Estudio de Impacto Ambiental

(EIA)
CATEGORÍA I
ADENDA NO.1

PROYECTO: EDIFICIO RESIDENCIAL AWA BY LIVING.

RESPUESTAS A LAS AMPLIACIONES SOLICITADAS.

Anexo 1.1 Plano AR-02. Planta de Arquitectura. Nivel 100.

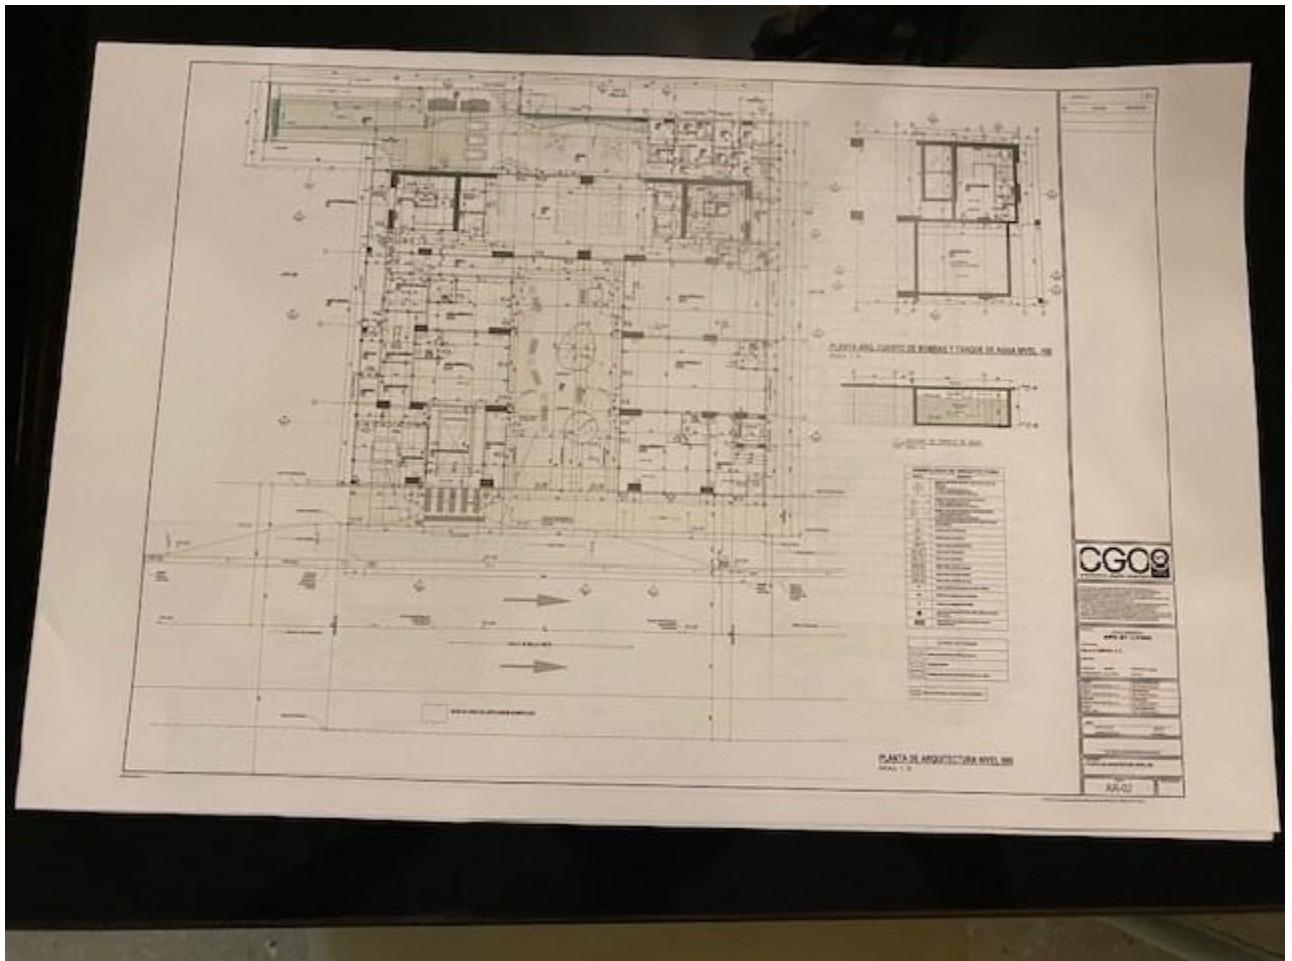
1. En los contenidos 2.2, 2.3, 4.3.2.1, 4.6, 5.6, 14.5 y 14.6.
 - 1.a. Aclarar si la edificación a construir incluye la construcción de un nivel subterráneo, debido a que en los contenidos 2.2, 2.3, 4.3.2.1, 14.6 se indica que el proyecto contara con un nivel -100 (tanque de agua soterrado, cuarto de bombas); sin embargo, en los contenidos 4.6, 14.5 se presenta la copia de la Resolución de Anteproyecto RLA-1558/2 de 19 de abril de 2024 emitida por la Dirección de Obras y Construcciones del Municipio de Panamá en que se acepta el análisis de una edificación que no contempla la construcción de un nivel subterráneo. En caso de contemplar el nivel subterráneo.

- 1.b. Presentar planos de anteproyecto aprobados vigente legibles que correspondan con la descripción correcta del proyecto y con resolución correspondiente, en que se observen la profundidad del nivel subterráneo.

1.a. La edificación a construir **NO** contará con la construcción de un nivel subterráneo. Cuando se indica Nivel -100, se refiere al nivel donde se va instalar el tanque soterrado de agua potable de capacidad de 20,000 Galones, y del cuarto de bombas. La profundidad donde instalará el tanque soterrado es de 2.89m y abarca un área de 44.33 m² con dimensiones de 7.45m X5.95m. Respecto al cuarto de bombas las dimensiones serían, altura = 2.89m y área de 28.26m² (5.26mX5.48m).

Ver Plano AR-02. Anexo 1.1 Planta de Arquitectura Nivel 000 y Sección transversal #2, Plano AR-16, Secciones Transversales, presentados en el **Anexo. 1.2.** En la sección transversal #2, se observa claramente la dimensión del foso donde se colocará el tanque de agua y cuarto de bombas, versus toda la sección, lo que evidencia que **no se trata de un nivel subterráneo extendido a todo el área de proyecto.**

Anexo 4.1 Planta Terracería

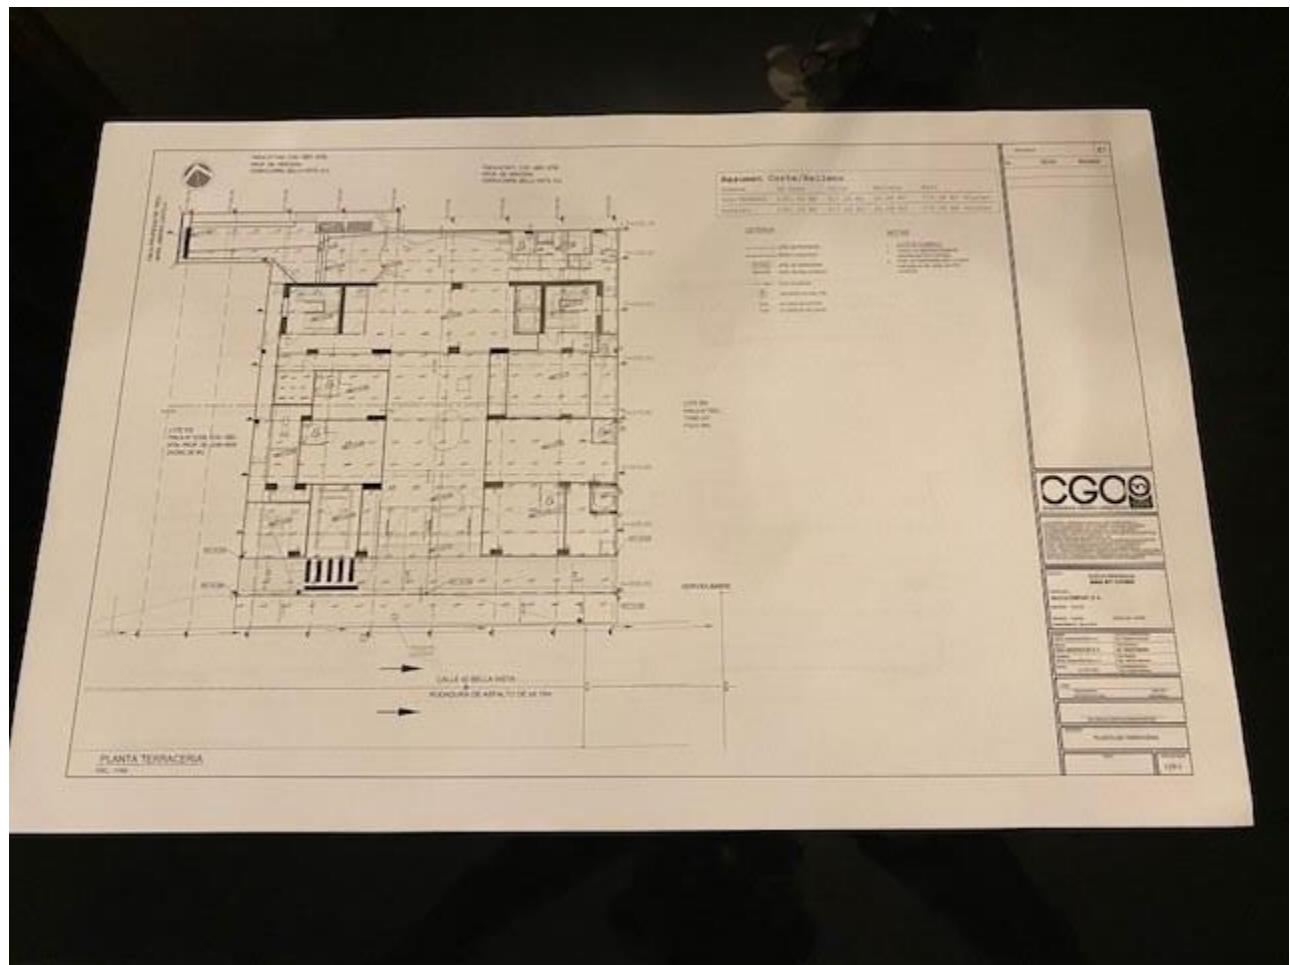
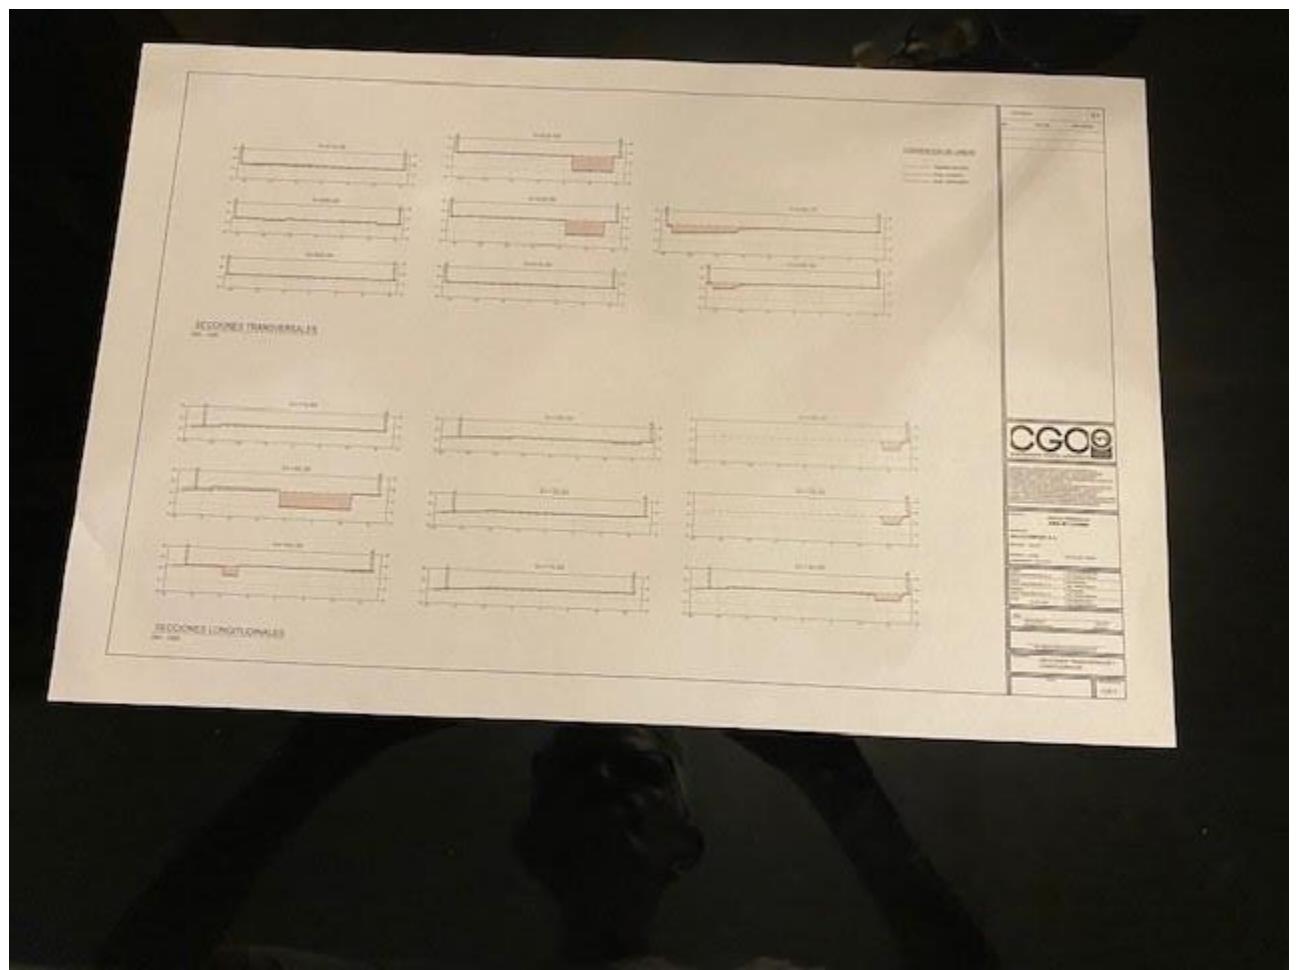
4.a Presentar descripción de la topografía esperada con el desarrollo del proyecto y perfiles de corte y relleno.

3.a En los **Anexos 4.1 y 4.2** se presentan la Planta de terracería y las Secciones Transversales y Longitudinales.

1. NT= Nivel de terracería, ejemplo NT = 14.70.
2. Alturas de cortes, que son los números en negativos, ejemplos -1,48 y -1.55, en la sección transversal 0 + 032.75.

3. Alturas de rellenos, que son los números en positivos, ejemplos +0.19 y +0.24 en la línea longitudinal 0+115.00.
4. Se presentan nueve (9) secciones longitudinales y ocho (8) secciones transversales.
5. Se presenta un cuadro de valores de cortes, 417.26 m³ y rellenos, 45.08 m³, resultando en un volumen de cortes neto de 372.18 m³, en un área de 1181.34 m².

1. Perfiles de ocho (8) secciones transversales, donde se observan cortes y rellenos y se indica la convención de líneas de terreno natural, nivel acabado y nivel terracería.
2. Perfiles de nueve (9) secciones longitudinales, donde se observan cortes y rellenos y se indica la convención de líneas de terreno natural, nivel acabado y nivel terracería.
3. Las áreas de los perfiles con líneas inclinadas rojas son los cortes.

Anexo 5.1. Planta de Topografía Condición existente.

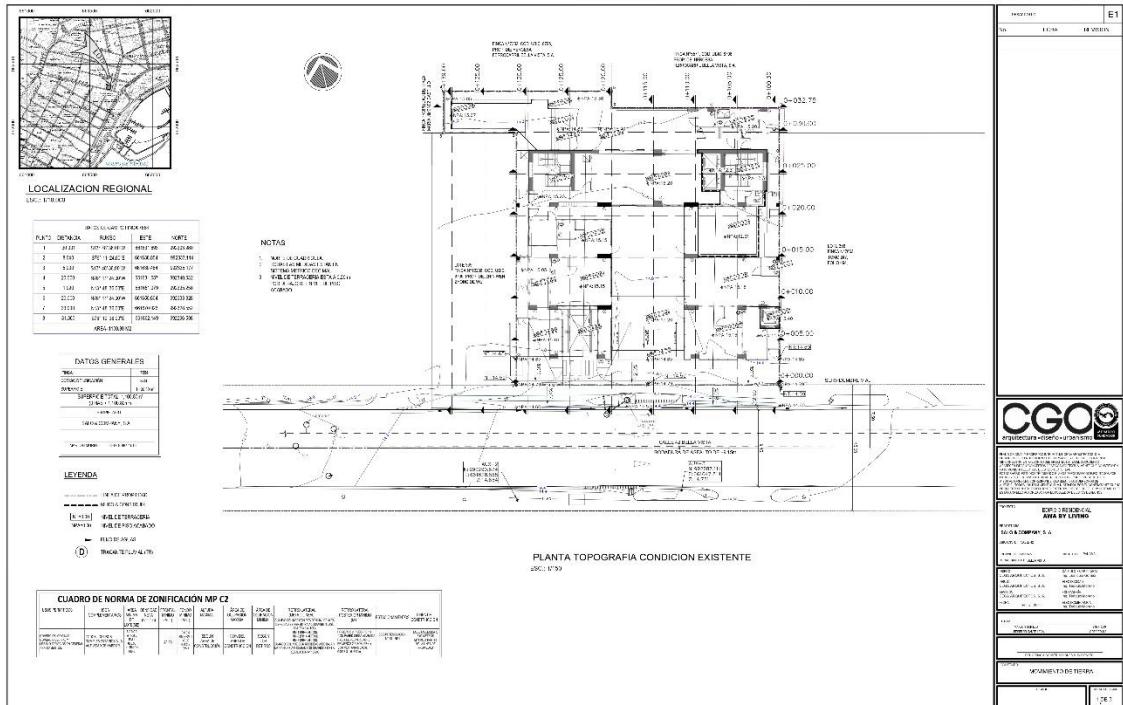
5.a Presentar Plano Topográfico del Proyecto a desarrollar y sus componentes.

5.a En el **Anexo 5.1** se presenta la Planta de Topografía Condición existente, se identifican los siguientes elementos:

1. Curvas de Nivel espaciadas cada 0.20 metros, se registran en el polígono, niveles de 14.60, 14.80, 15.00 y 15.20 msnm.
 1. Coordenadas UTM del polígono del proyecto.
 2. NT = Nivel de terracería, NPA= Nivel de Piso Acabado.
 3. Localización Regional.
